Parecer Técnico nº 064/2018/SGH  
Documento nº00000.020492/2018  
Processo nº 02501.001913/2015

Reavaliação do Projeto de Instalação de Estações Hidrométricas da **UHE Tibagi Montante**, de titularidade da empresa Tibagi Energia SPE S.A., enviado por meio da Carta nº 10/MPCH/TBG/MAM, de 29/11/2017 (Documento nº 79444/2017), visando o atendimento à Resolução Conjunta ANA ANEEL nº 3/2010.

**Figura 1** – Localização geográfica reajustada das estações propostas pela empresa Tibagi Energia SPE S.A. para a UHE Tibagi Montante.

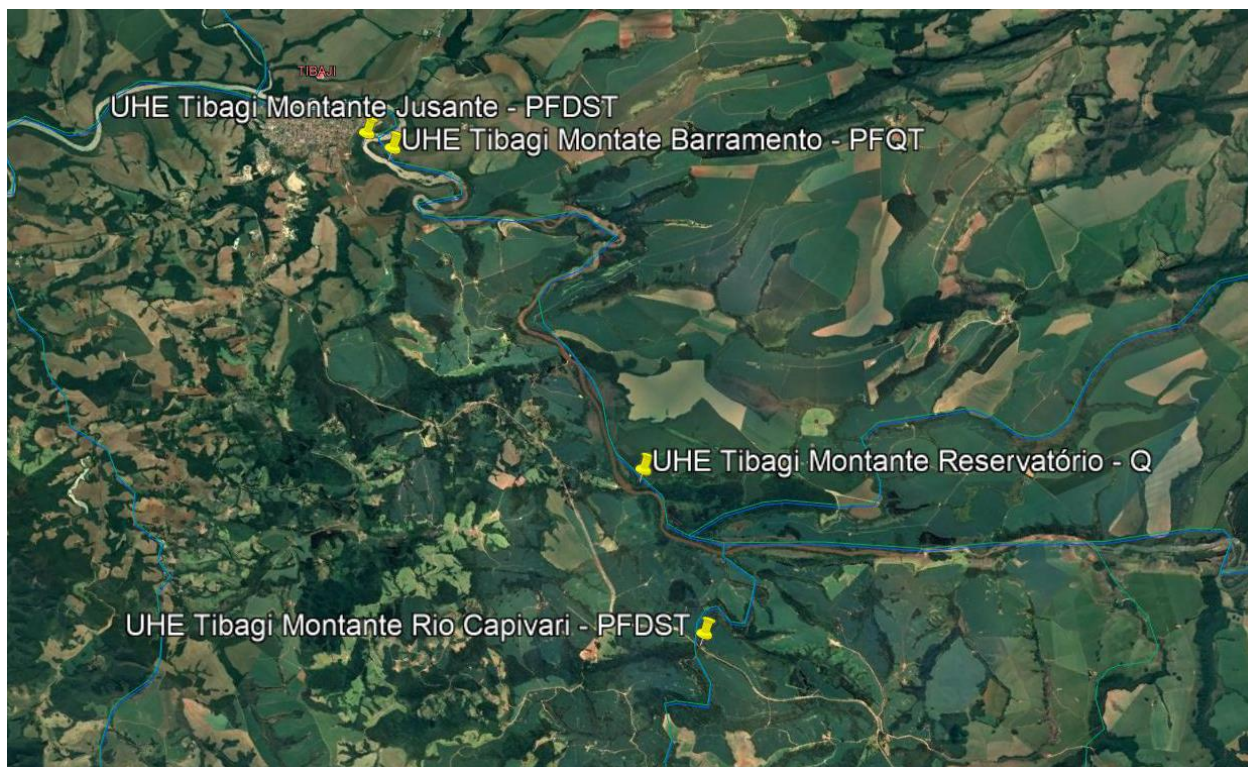
8. Na figura a seguir são ilustradas as alterações propostas.

9. As estações propostas para atendimento à Resolução Conjunta ANA/ANEEL nº 3/2010, referente ao monitoramento pluviométrico, fluviométrico, sedimentométrico, limnimétrico e de qualidade da água da empresa Tibagi Energia SPE S.A. para a UHE Tibagi Montante **atendem aos requisitos apresentados no respectivo instrumento legal.**

10. A empresa apresentou proposta para **três (03) estações pluviométricas, duas (02) estações fluviométricas, uma (01) sedimentométrica, uma (01) limnimétrica e dois (02) pontos de qualidade da água.**

11. A sugestão de monitoramento da ANA foi acatada pela empresa e o atendimento à Resolução Conjunta ANA/ANEEL encontra-se compatível com o quantitativo exigido.

12. Tendo em vista que a área inundada no N.A Máximo Normal do reservatório da UHE Tibagi Montante é de 7,26 km<sup>2</sup>, há necessidade de implantação de monitoramento de qualidade de água no reservatório principal, o que fora atendimento com dois pontos.

14. Considerando o exposto neste Parecer Técnico, **solicita-se à empresa Tibagi Energia SPE S.A. que implemente a proposta de monitoramento pluviométrico, fluviométrico, sedimentométrico, limnimétrico e qualidade da água da UHE Tibagi Montante** e envie, após a execução dos serviços, o Relatório de Instalação das Estações Hidrométricas.
